株式会社 **キッツ**

20K UTDZシリーズの設計変更について

20UTDZシリーズ全サイズ

【外観の変更内容】

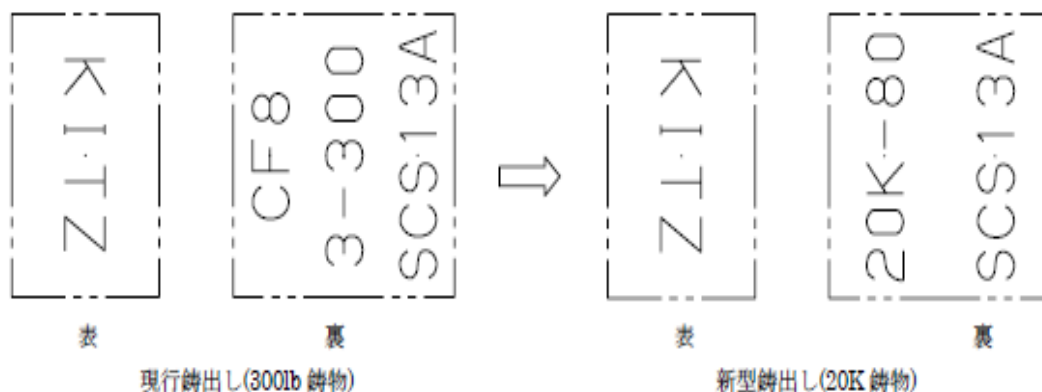
鋳物を新規製作します。

- ① フランジの厚さが下記の規格に変更となります。

ASME Class 300⇒JIS 20K

※注意) 配管ボルトの長さが変わる場合があります。

- ② 表面が加工された肌から鋳肌になります。
- ③ 鋳出し表示の文字を下記の通り変更します。
